# PARECERES EMITIDOS ENTIDADES

**Assunto: Parecer da Direção-Geral do Território sobre os documentos disponibilizados na PCGT associados à Avaliação Ambiental Estratégica (AAE) e a Proposta de Programa Setorial das Zonas de Aceleração de Energias Renováveis**

**Avaliação  
Ambiental  
Estratégica e  
Programa  
Setorial das  
Zonas de  
Aceleração  
da  
Implantação  
de Energias  
Renováveis  
Apreciação  
da Proposta  
de Programa  
e Relatório  
Ambiental.**

| vossa<br>referência<br><i>your reference</i> | nossa referência<br><i>our reference</i>  | nosso processo<br><i>our process</i> | Data<br><i>Date</i> |
|--|---|--------------------------------------|---------------------|
| <b>Assunto</b><br><i>subject</i>             | PCGT - ID 1355 - Programa Setorial das Zonas de Aceleração da Implantação de Energias Renováveis (PSZAER)<br>Emissão de parecer sobre documentos enviados pela PCGT em 5/5/2026 (Relatório Ambiental e Proposta de Programa) e em 14/5/2026 (shapefiles ZAER-solar e ZAER-eólica) |                                      |                     |

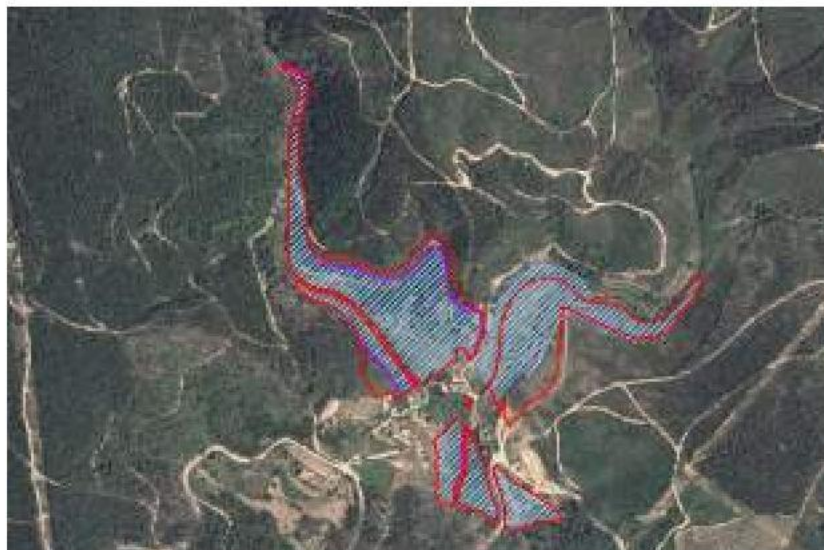
Contudo no Concelho de Oleiros no Regadio do Vale da Cuba verifica-se uma da ZAER com **7544 m<sup>2</sup>** sobre o Regadio do Vale da Cuba.
